MEMORANDUM

Asunto: **Minuta de la visita pre-oferta del procedimiento de contratación directa N°FEPI-PGBS-PCD-003-2022, denominado contratación para la recava de canales de drenaje para banano dátil y mejoras complementarias de infraestructura de caminos de Estrada, cantón de Matina, Limón.**

Figura 3. Detalle de revestimiento en concreto ciclópeo en los pasos de alcantarillas

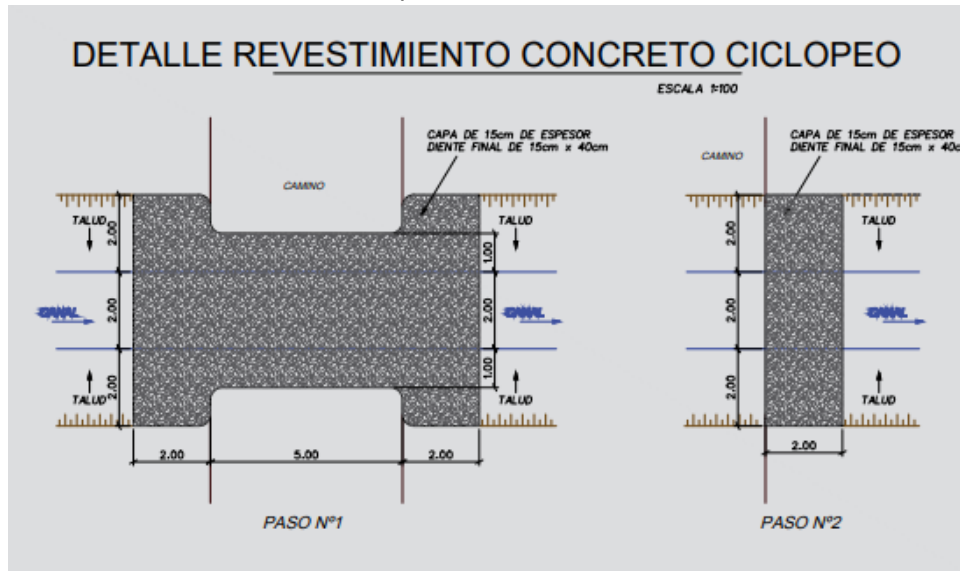
4. **Pregunta:** ¿Para el concreto ciclópeo de las obras complementarias en los pasos de alcantarilla, se le tienen que realizar pruebas de laboratorio?

Respuesta: No se requiere contemplar pruebas de laboratorio como parte de la oferta a elaborar, pero si se tuviese que realizar pruebas en sitio (previamente aprobadas por la Unidad Ejecutora) el contratista deberá facilitar el tiempo, espacio y cualquier otro requerimiento que exprese la Administración para ejecutar la prueba. Además, deberá remitirse el diseño de mezcla a ejecutar y éste deberá ser aprobado por la Unidad Ejecutora.

Figura 4. Mapa general de los puntos de intervención de revestimiento en concreto ciclópeo y sección típica transversal de los canales.

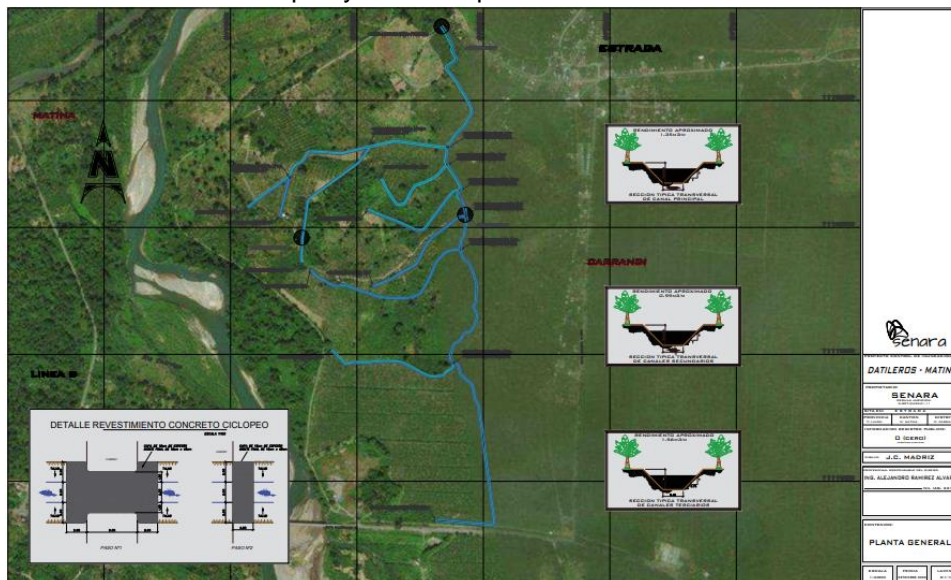
3. **Pregunta:** ¿La recava de los canales primarios y secundarios se tiene que realizar a ambos lados del canal?

6. **Pregunta:** ¿Como va a ser la disposición del material extraído de los canales?

Respuesta: La recava de los canales primarios y secundarios, se pueden realizar de un solo lado del canal, siempre y cuando se cumpla con lo requerido en las especificaciones técnicas y los planos, donde se establece que debe retirarse 2 m respecto del borde del canal y apilarse hasta un máximo de 1 m.

Respuesta: Esta disposición del material a como lo indica el documento de especificaciones (B.1.2.2) que viene adjunto en el cartel de licitación, se tiene que contemplar un retiro mínimo 2 metros y un máximo de 6 metros de la línea de borde del canal para extender el material.
